Acord del ple del Consell Insular de dia 14 d'octubre de 2021, relatiu a l'aprovació definitiva de la Instrucció Tècnica IT-PTIM-03/2021, relativa a una execució de sentència i una Ordre Ministerial en matèria de DPMT al terme municipal de Ses Salines

INSTRUCCIÓ TÈCNICA IT-PTIM-03/2021

Pla Territorial Insular de Mallorca

Gràfic 1. Límit del Domini Públic Marítim Terrestre objecte de la Instrucció Tècnica sobre el PTIM 2004

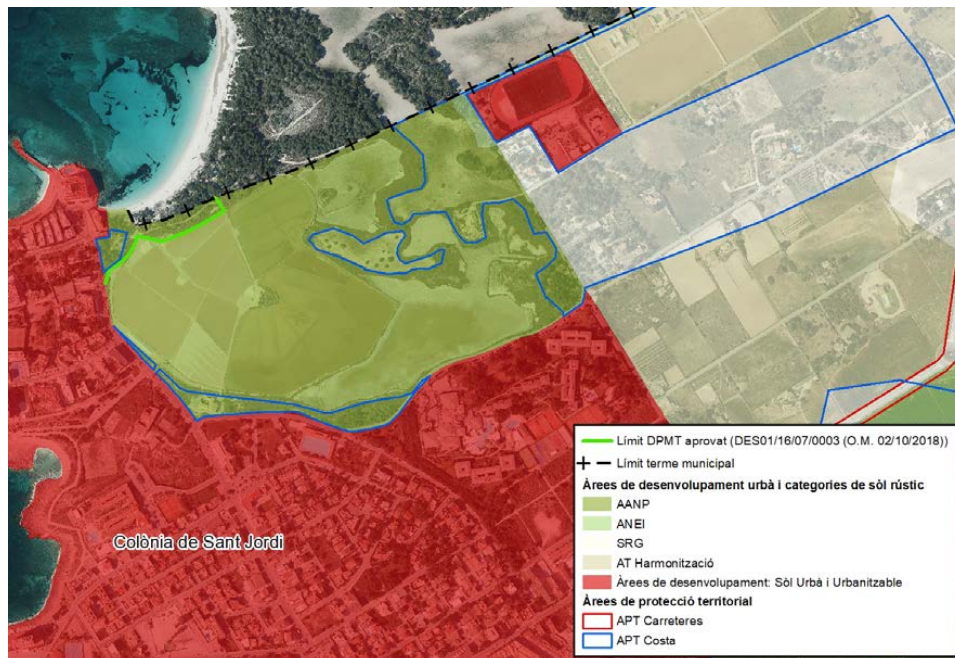
El *Gràfic 1* següent representa el límit de DPMT aprovat per l'O.M de 2/10/2018 (en color verd) que dona peu a la tramitació de la present IT-PTIM-03/2021. Aquest límit es superposa a l'ordenació del PTIM vigent que inclou l'APT de costa entre el límit de l'anterior delimitació del DPMT i el límit exterior de l'APT de costa.

Gràfic 2. Proposta de modificació de l'APT de costa i de les categories subjacents segons la IT-PTIM-03/2021

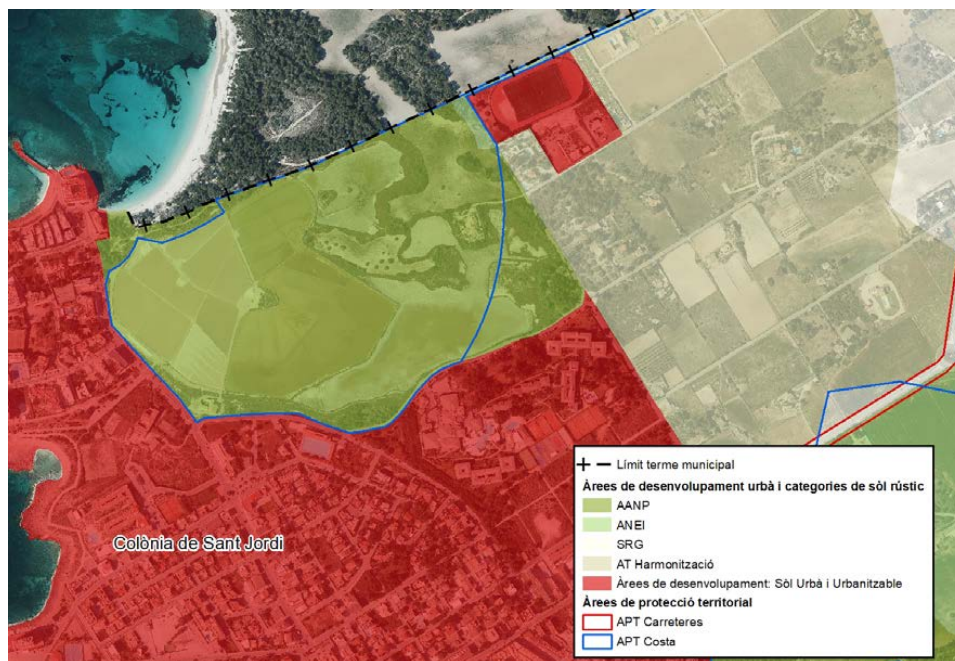
En el *Gràfic 2* es pot visualitzar que la nova APT de costa provoca que sòl que en el PTIM 2004 se l'hi havia atorgat la categoria subjacent de Sòl Rústic General (SRG), degut a la superposició de l'APT de costa generada per l'anterior línia de DPMT, passa amb aquesta IT-PTIM-03/2021 a Àrea de Transició d'Harmonització (ATH), ja que reuneix les condicions per a que sigui així segons els criteris generals de delimitació gràfica de les categories de sòl rústic expressats a l'apartat 2.2.4.1 de la memòria del PTIM 2004. L'Àrea de transició, en zones POOT, consisteix en una corona de 500 metres d'ample, amidats a partir del límit del sòl urbà i l'urbanitzable. En aquestes zones correspon la subcategoria d'Àrea de transició d'harmonització (AT-H).

A partir de les consideracions tècniques anteriors es proposa modificar la delimitació de l'APT de costa corresponent a la línia de ribera de mar modificada per l'O.M de 2/10/2018, que com s'observa al *Gràfic 2* s'apropa més a la mar respecte de la delimitació vigent.

En el *Gràfic 2* s'observa així mateix com la nova delimitació de l'APT es superposa íntegrament a uns terrenys qualificats pel PTIM amb la categoria d'àrea natural d'especial interès d'alt nivell de protecció (AANP). No s'altera la delimitació d'aquesta categoria.

Pel que fa als terrenys que actualment es troben qualificats d'APT i que es proposa que deixin d'estar-hi, s'observa que la categoria subjacent de sòl rústic que els correspon en el PTIM vigent és la de SRG seguint els criteris d'ordenació del PTIM fixats a l'apartat 2.2.4.1 de la memòria del document d'aprovació definitiva de la primera formulació del Pla l'any 2004.

En aplicació dels mateixos criteris, en suprimir l'afectació d'APT de costa correspon variar la categoria dels terrenys i assignar-los la categoria subjacent d'Àrea de Transició d'Harmonització (ATH).

Plànols antics anul·lats de la delimitació del DPMT

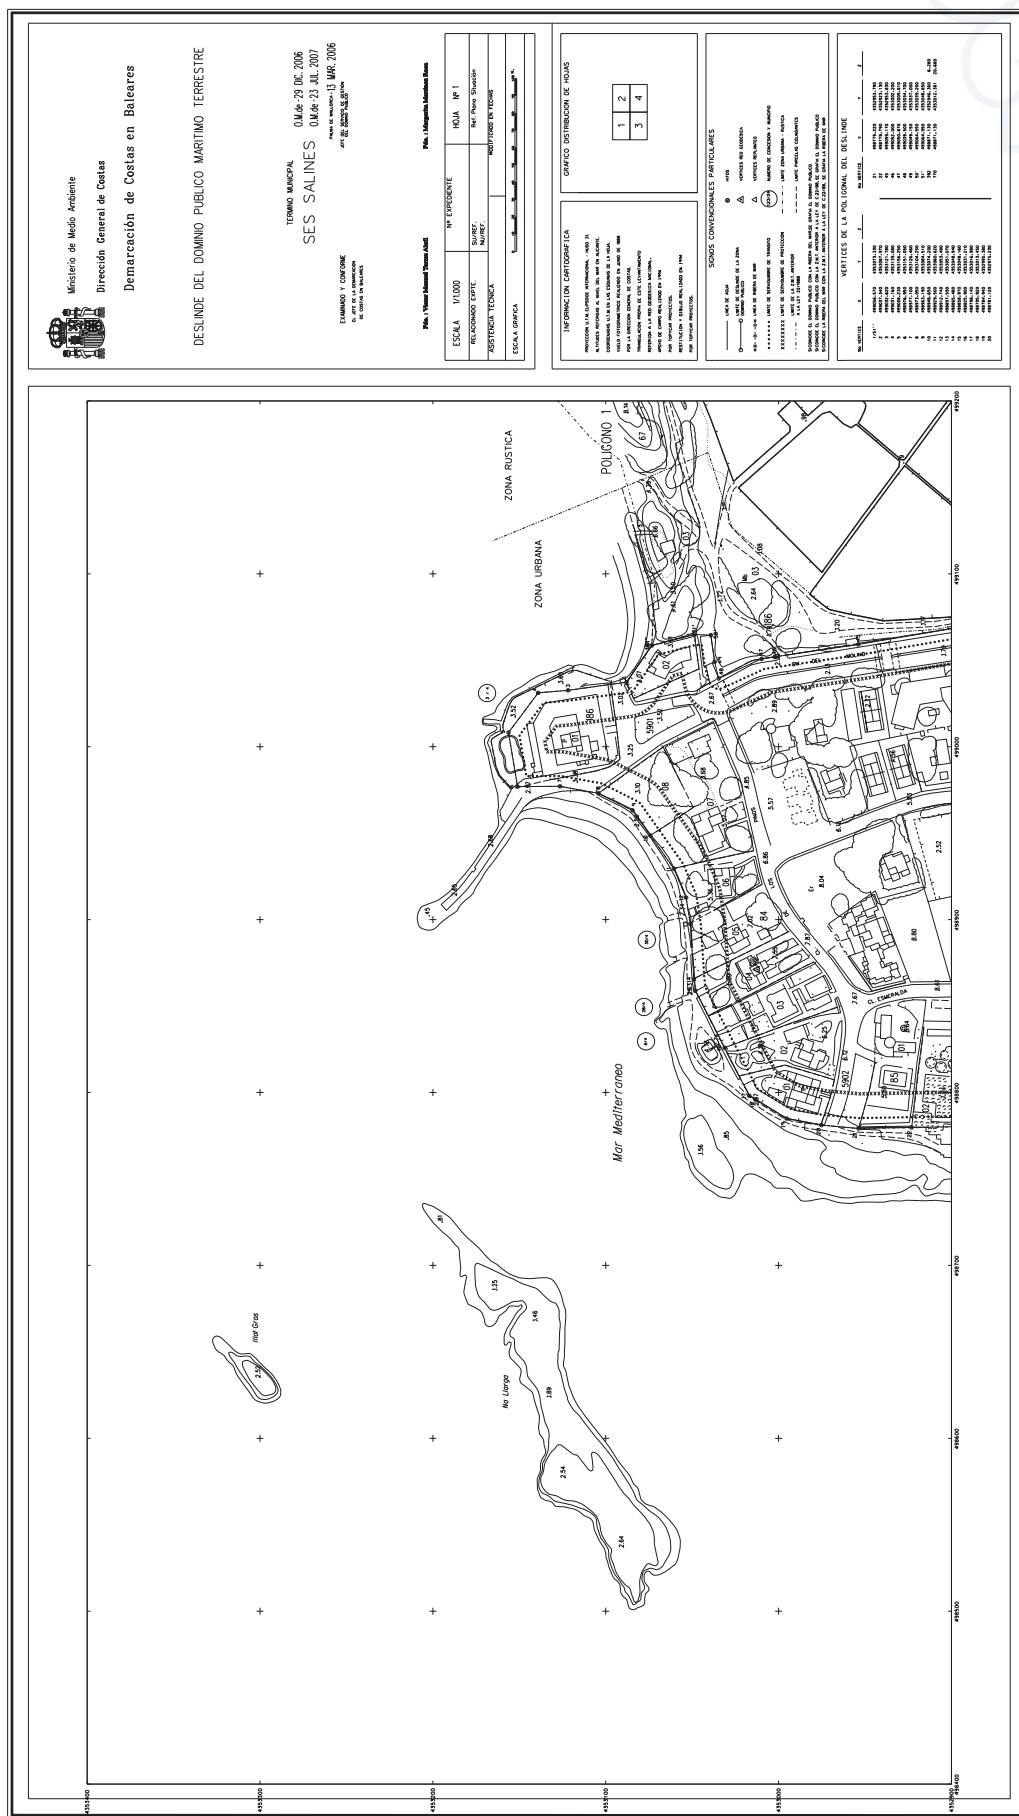
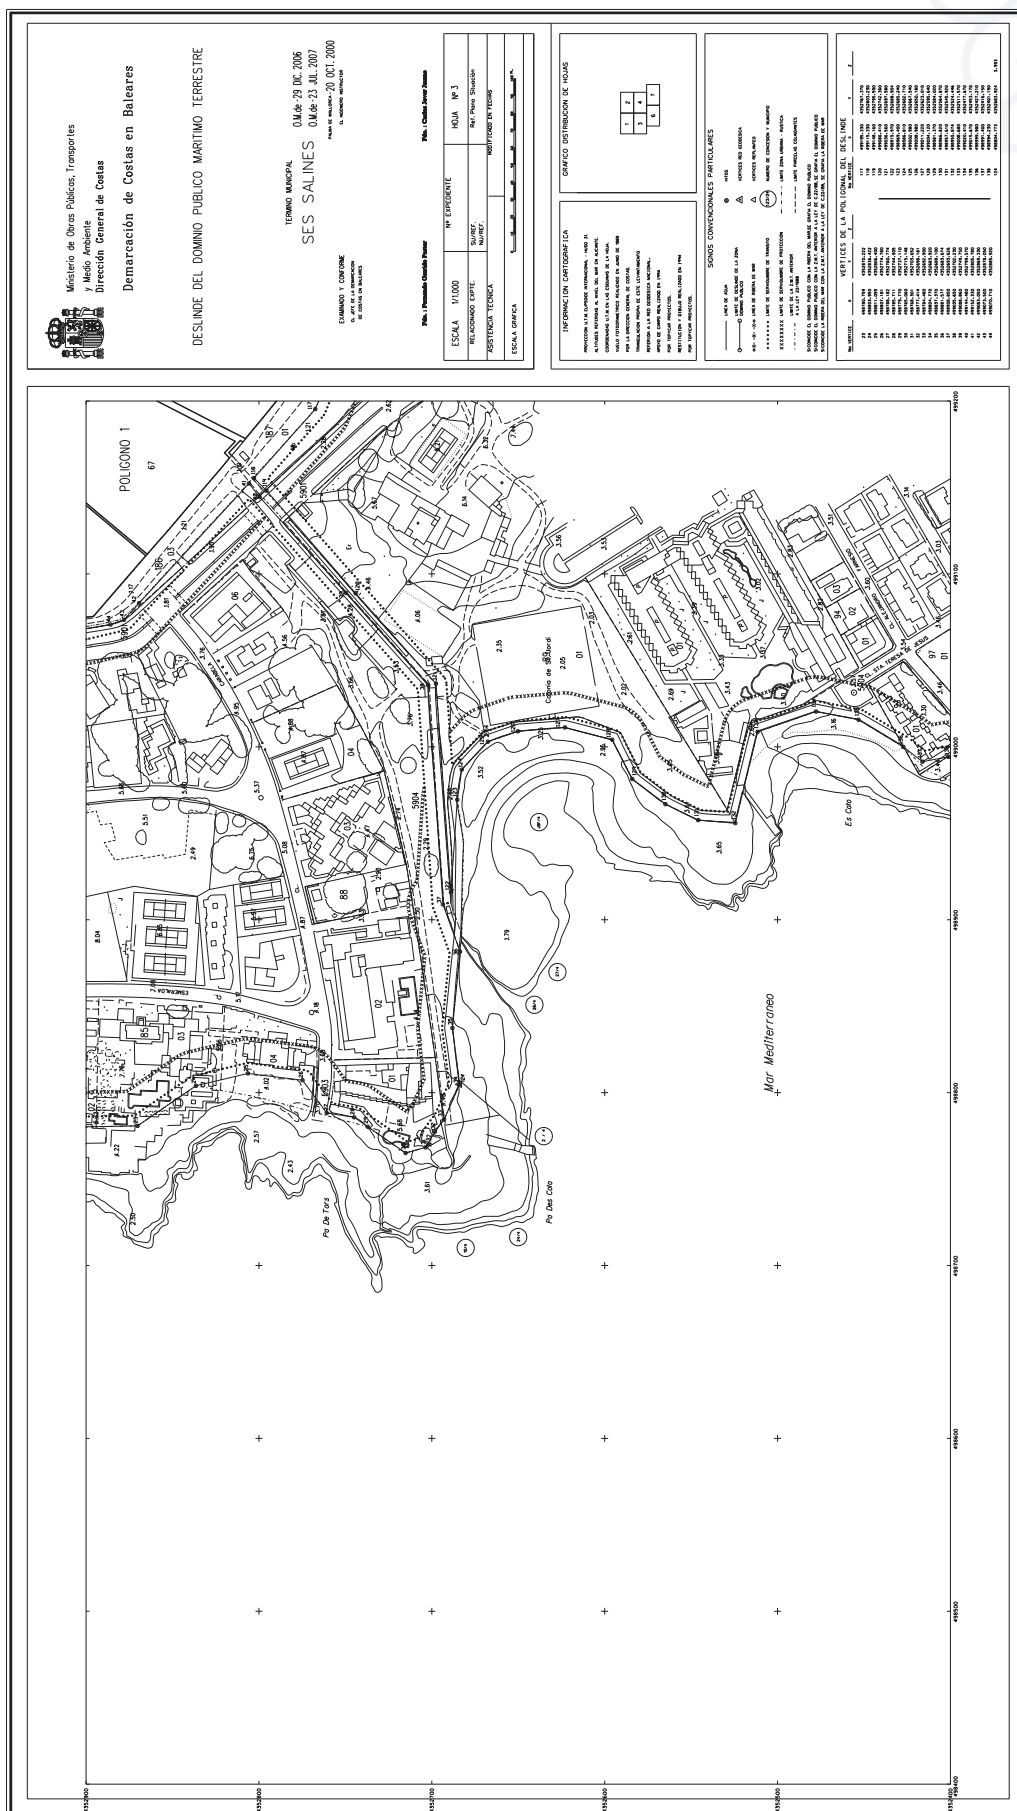
Per sentència ferma de l'Audiència Nacional, de data 10 de desembre de 2009, es va anul·lar la partió de costes entre els vèrtexs 41 a 45 i 72 a 118, respecte de les salines de Els Estanys i vèrtexs 36 a 41 i 118 a 122, respecte del canal d'alimentació de les salines, de la partió aprovada per O.M. de 29/12/2006, per falta de justificació (veure Annex 1. Plànols antics anul·lats de la delimitació del DPMT).

Plànols vigents de la delimitació del DPMT

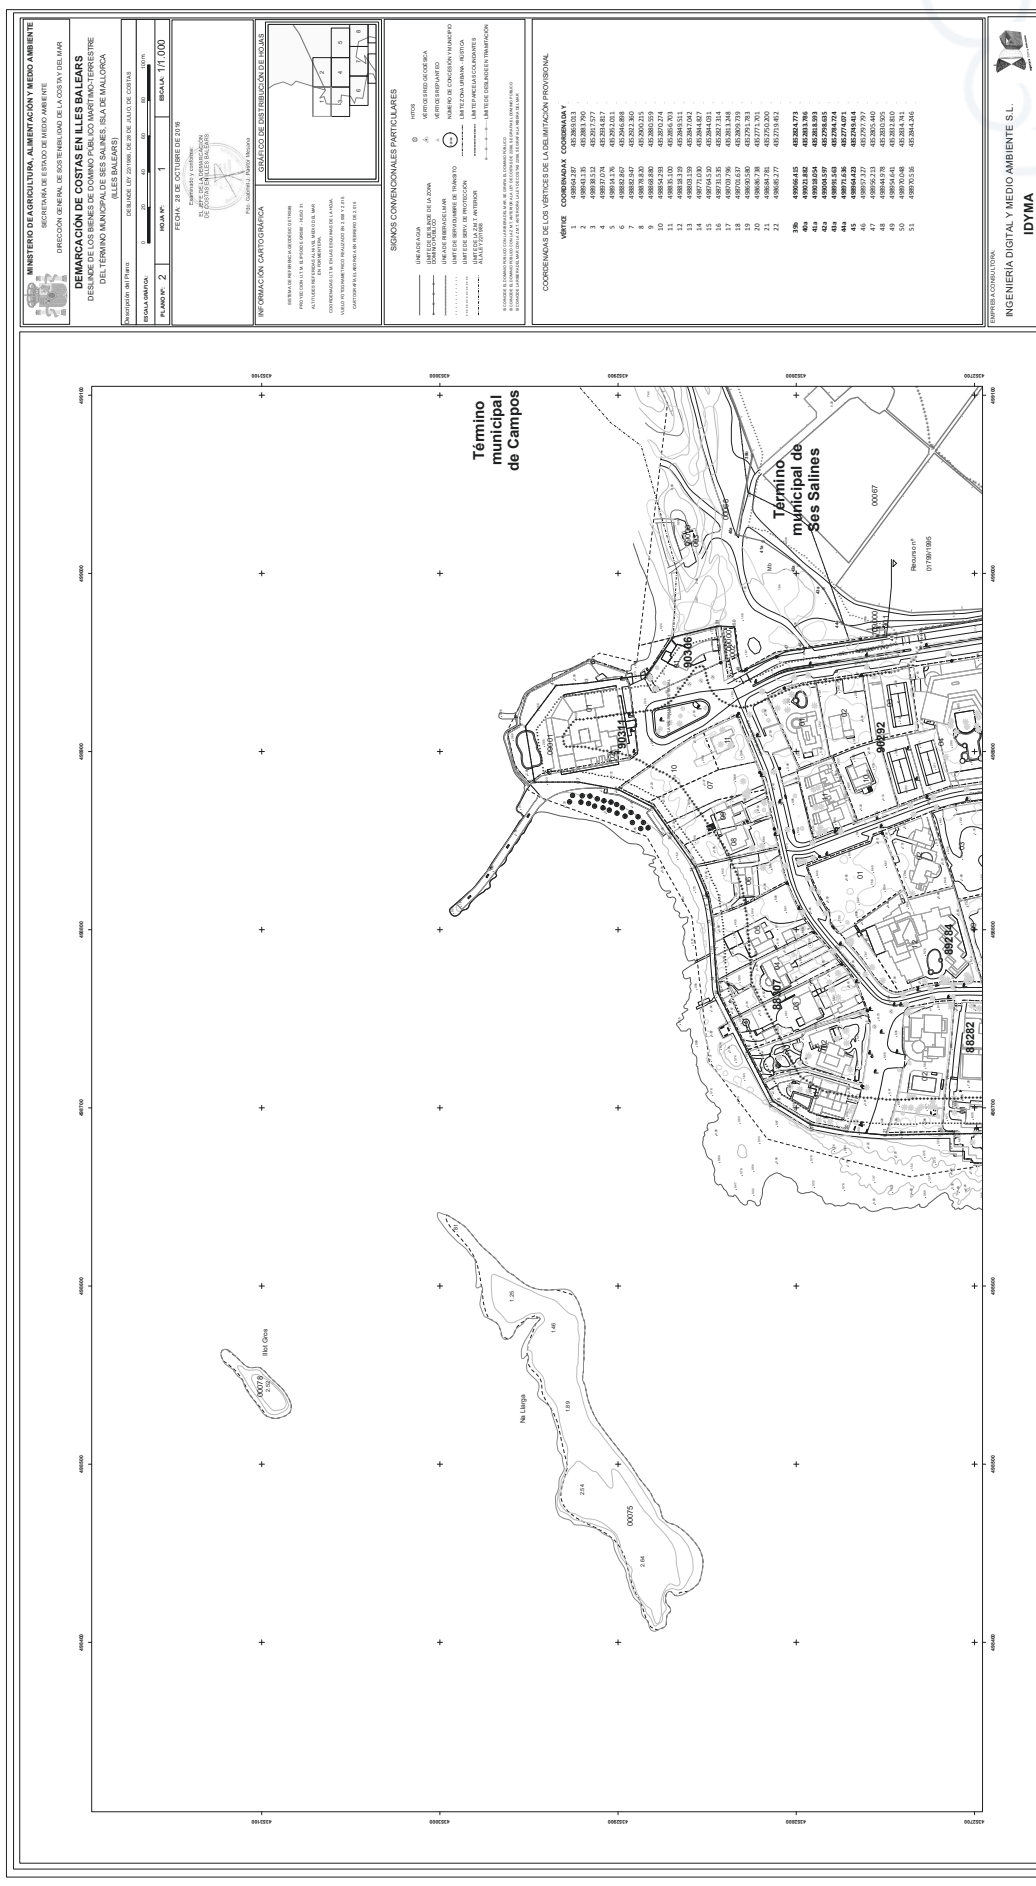
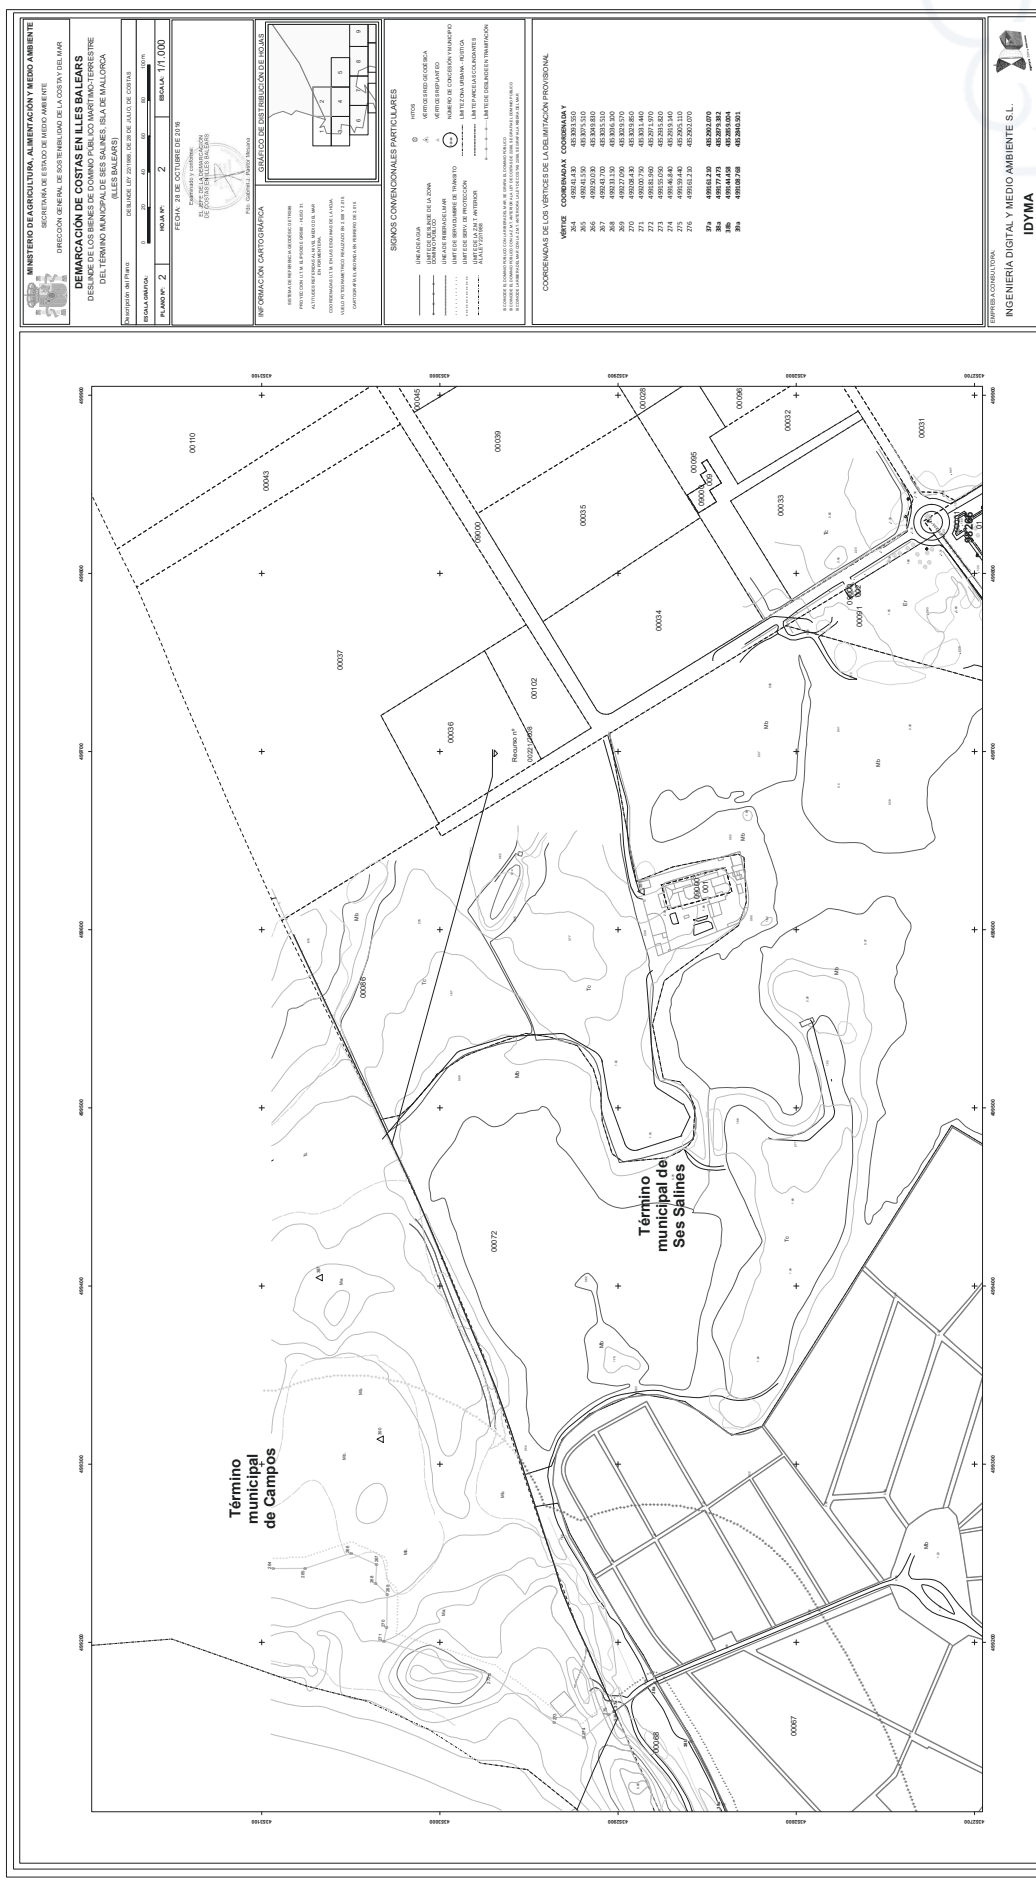
En data 28/10/2016 la Demarcació de Costes en les Illes Balears grafia una nova delimitació de domini públic marítim-terrestre del terme municipal de Ses Salines en la partió anul·lada per la sentència, la qual s'aprova per O.M. de 2/10/2018 (veure Annex 2. Plànols vigents de la delimitació del DPMT).

Full que es modifica

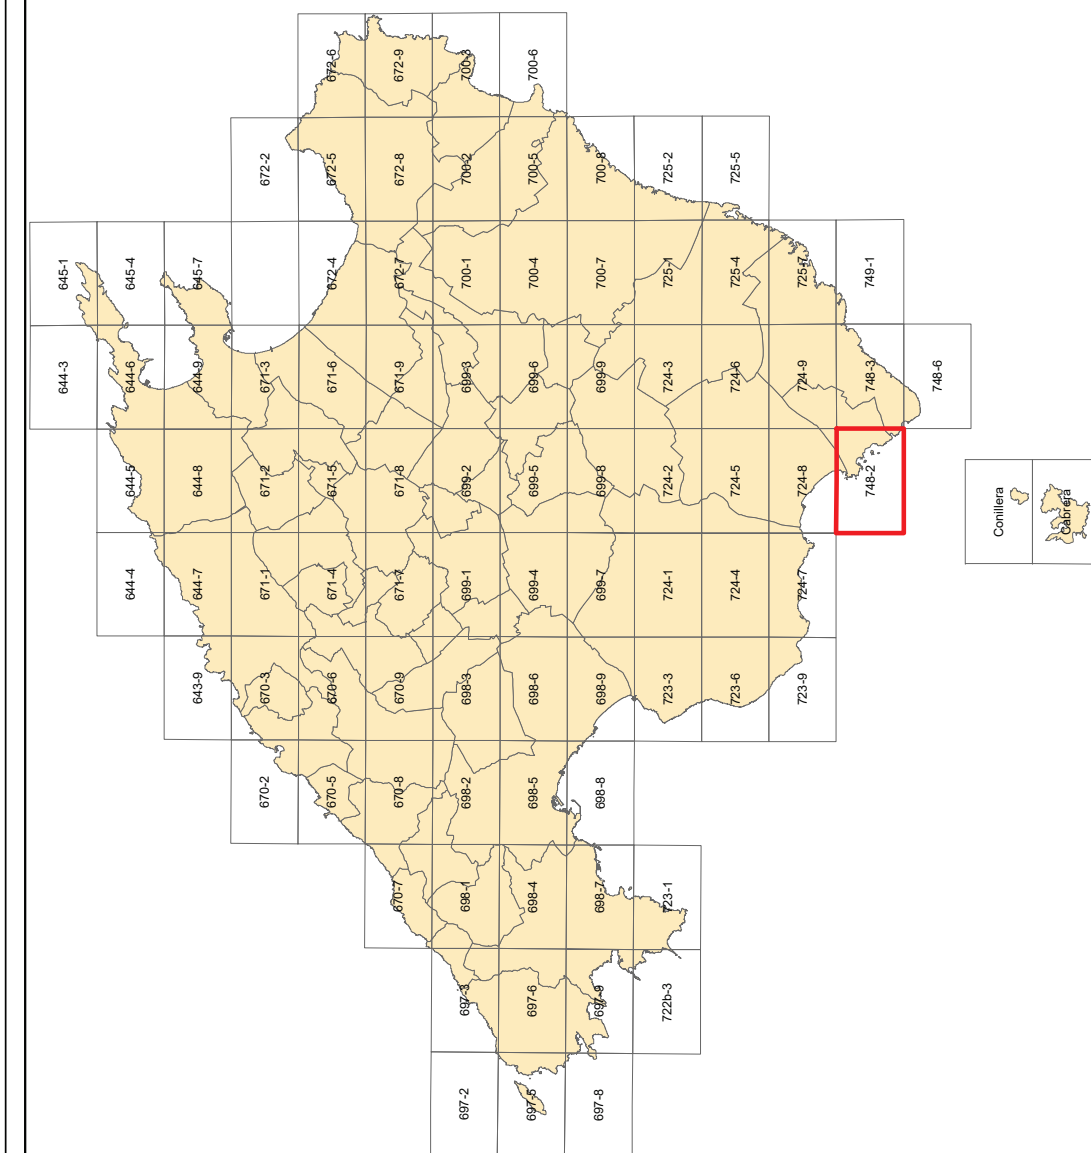
La present IT-PTIM-03/2021 suposa la modificació de la delimitació de categories de sòl rústic del PTIM en l'àmbit físic de referència i per tant la substitució del full 748-2 tant de la sèrie cartogràfica corresponent al "Plànol 1. Àrees de desenvolupament urbà i categories de sòl rústic. Escala 1/25.000" com de la sèrie cartogràfica corresponent al "Plànol 2. Àrees de prevenció de riscos. Escala 1/25.000" del vigent Pla Territorial Insular de Mallorca l'aprovació definitiva dels quals en aquest àmbit data de l'acord del plenari de 13 de desembre de 2004.
